ELABORACION DEL EXPEDIENTE TECNICO,  
EQUIPAMIENTO Y CONTINGENCIA DEL PROYECTO:

“RECONSTRUCCION DEL HOSPITAL SAUL GARRIDO  
ROSILLO II-1 DISTRITO DE TUMBES -  
PROVINCIA DE TUMBES -DEPARTAMENTO DE  
TUMBES.

# RESPUESTAS DE OBSERVACIONES COMUNICACIONES

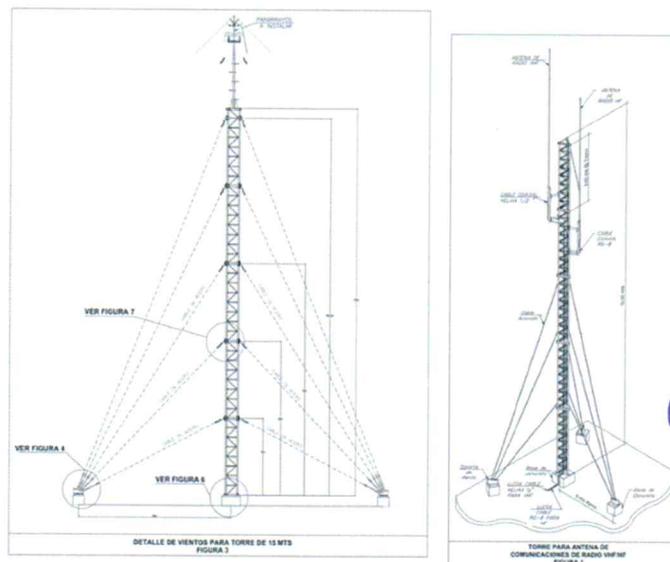
- 2. En el caso del plano de distribución del punto de acometida de factibilidad para la conexión hacia internet, no se presentó el documento de la factibilidad de servicios de telecomunicaciones, es importante dicho documento para tener claro cuál va a ser el ingreso del operador de servicios de telecomunicaciones y si el ingreso va a ser aéreo o subteraneo, sin embargo, se deja una canalización propuesta, esta podría cambiar cuando se disponga de dicho documento.

Se ha incluye la Carta STC-504-CONFOR-A-F180-2020 de la empresa Telefónica en referencia a la factibilidad de servicio.

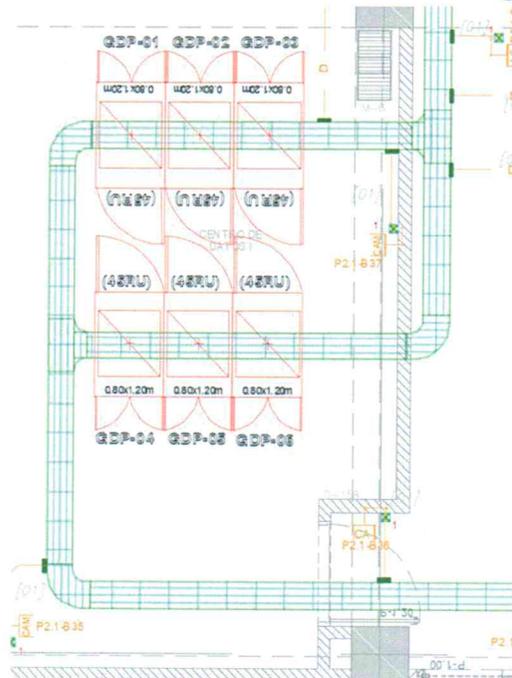
7. La partida 07.01.03.02 fire stopping no se encuentra en los planos indicando en qué posición se van a encontrar y adicional es que en el Resumen de Metrados, indican una cantidad, la cual no se puede contabilizar en los planos.

Se coordinó con la especialidad de metrados y presupuestos
